## PRIMERGY GX2460 M1

### ご使用上の留意・注意事項

PRIMERGY GX2460 M1 に関して、以下の留意・注意事項がございます。製品をご使用になる前にお読みくださいますようお願いいたします。

該当箇所：FAN to HDD Back Plane

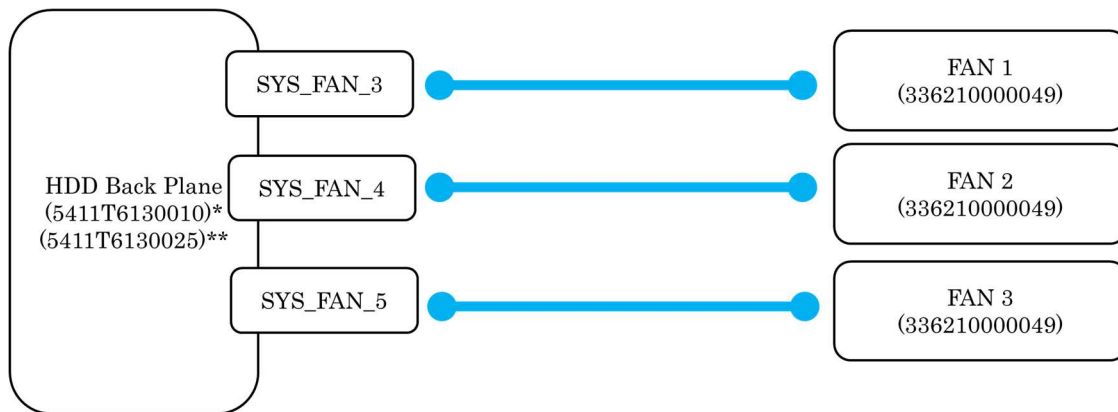
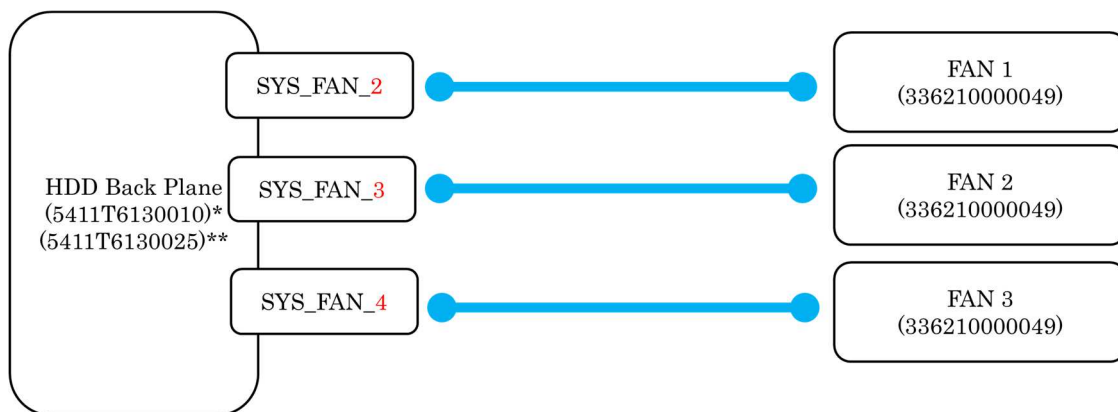
2021/12 版アップグレード&メンテナンスマニュアルの 15 付録 B『Cable plan for FUJITSU Server PRIMERGY GX2460 M1 Reference Manual』内の記載に誤記がありました。下記に正誤表を掲載しますので、読み替えをお願いします。

[誤]

[正](赤字部が訂正箇所となります)
